改善箇所説明図

K1600GTL

エンジン制御ユニット

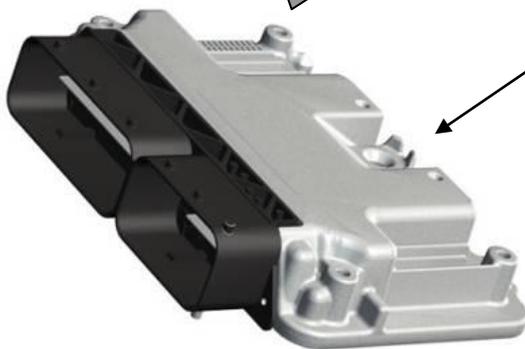
基準不適合発生箇所

エンジン制御ユニットのプログラムが不適切なため、誤ったスロットル開度の指示を出すことがあり、走行時にエンジン警告灯が点灯するとともに非常時作動プログラムに移行して、アクセル操作に対する反応が遅れ、エンジン出力が低下するおそれがある。最悪の場合、エンジンが停止して再始動ができなくなる。

識別マーク(白点)

診断カプラー上には白ペイントマークを付ける(図示とおりに)

改善の内容

全車両、エンジン制御ユニットのプログラムを書き換える。
